COMITATO METROPOLITANO PER LA MOBILITA' CICLO-PEDONALE PER L'INSERIMENTO DELLE PISTE CICLABILI NEL VIALE MARCONI

PROPOSTA INSERIMENTO CORSIE CICLABILI IN VIALE MARCONI

Con Deliberazione della Giunta Comunale di Cagliari è stato approvato il Progetto definitivo ed esecutivo per la "REALIZZAZIONE DEI LAVORI RELATIVI AGLI INTERVENTI DI BREVE PERIODO SUL VIALE MARCONI", il progetto preliminare è stato invece redatto dalla RAS Assessorato ai Lavori Pubblici – Servizio Viabilità e Infrastrutture di Trasporto con Determinazione N° 49611 Rep. 3014 del 30.12.2015. L'importo complessivo dei lavori è di €. 1.850.000.

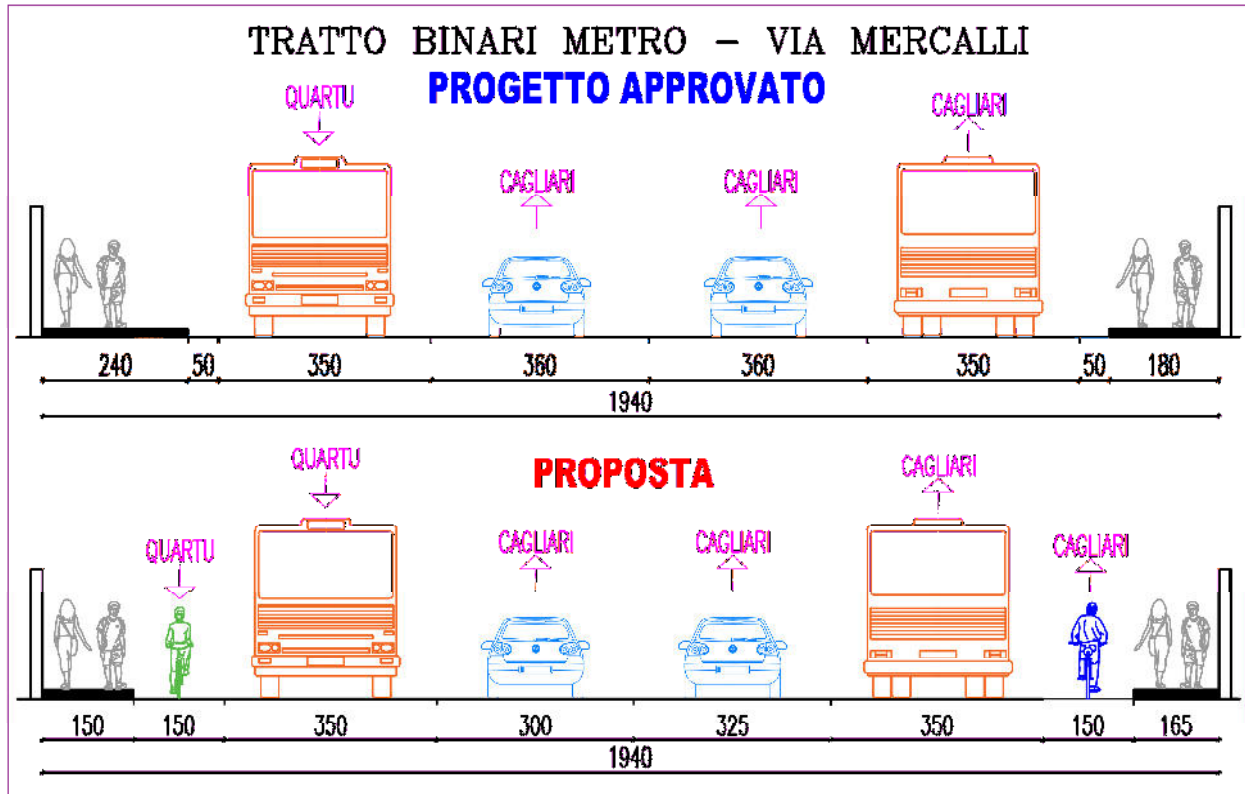
La sezione stradale nel tratto in progetto è variabile, da 18 m (tratto binari – via Vienna) a 19,40 m (tratto binari – via Mercalli). Bisogna esaminare separatamente i due tratti. Il progetto prevede marciapiedi di almeno m 1,50, corsie bus m. 3,50, corsie auto m. 3,50 e banchine m 0,50.

Nel tratto binari Metro – via Mercalli, di larghezza m 19,40, lo spazio per le due corsie ciclabili di m 1,50 + 1,50 viene ricavato riducendo la larghezza delle corsie auto portandole a m 3,00/3,25, eliminando le due banchine di m 0,50 (queste non sono presenti neppure nelle corsie preferenziali esistenti in città) e portando i marciapiedi ai limiti di legge di m 1,50.

La larghezza minima prevista dall'art. 140 del Regolamento del Codice della Strada è m 2,75.

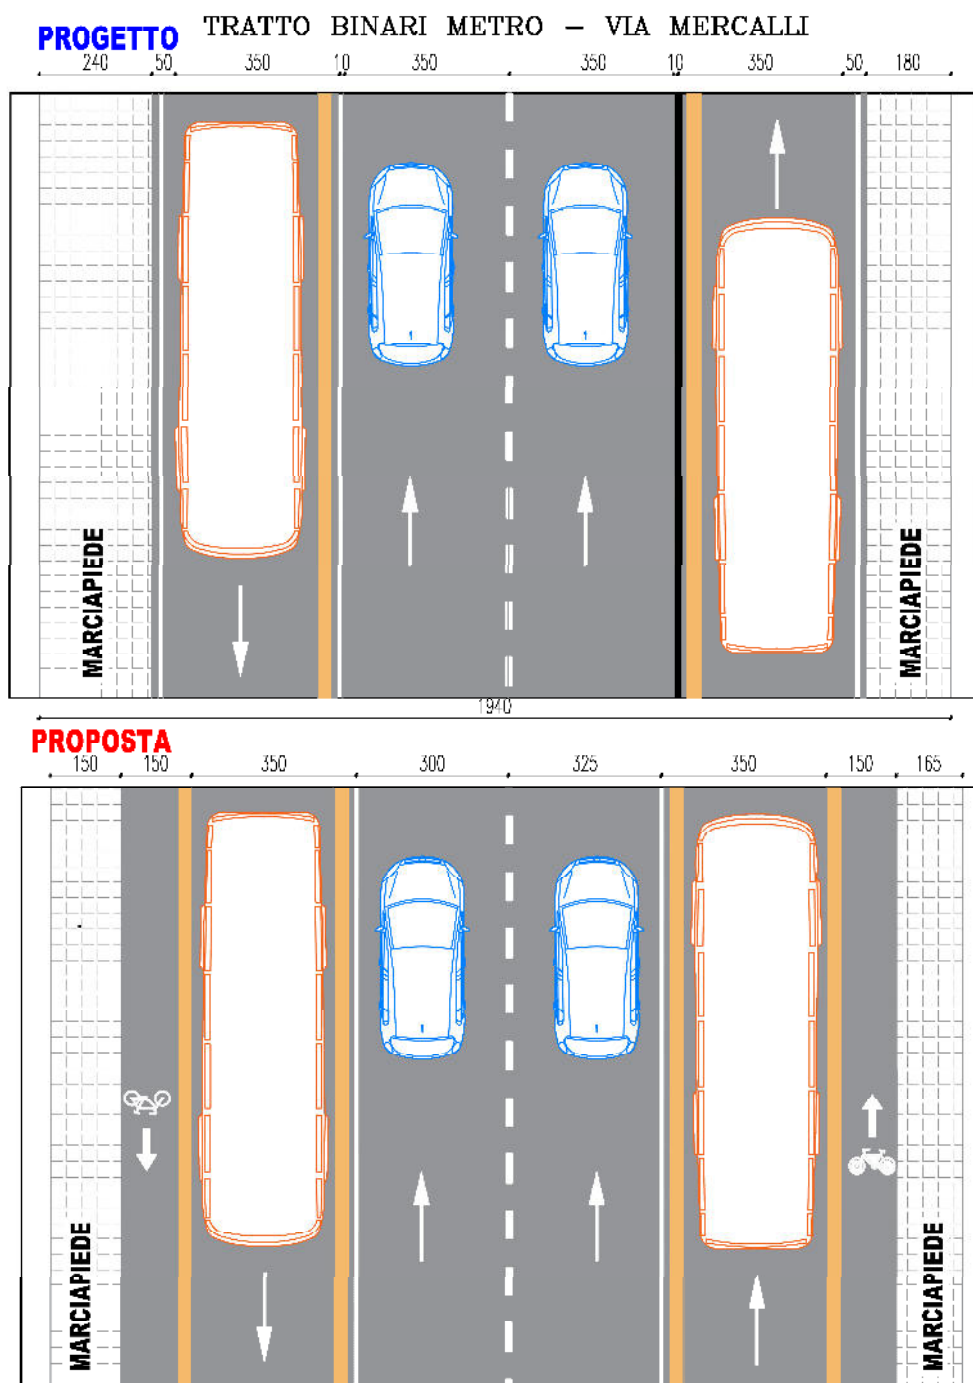
Nel tratto da via Vienna – via Galvani di larghezza m 18,00/18,50 e dove nel progetto è prevista una sola corsia preferenziale l'unica corsia ciclabile di m 1,50 viene ricavata riducendo 2 delle 3 corsie da m 3,50 a m 3,25 ed eliminando le due banchine di m 0,50 ciascuna.
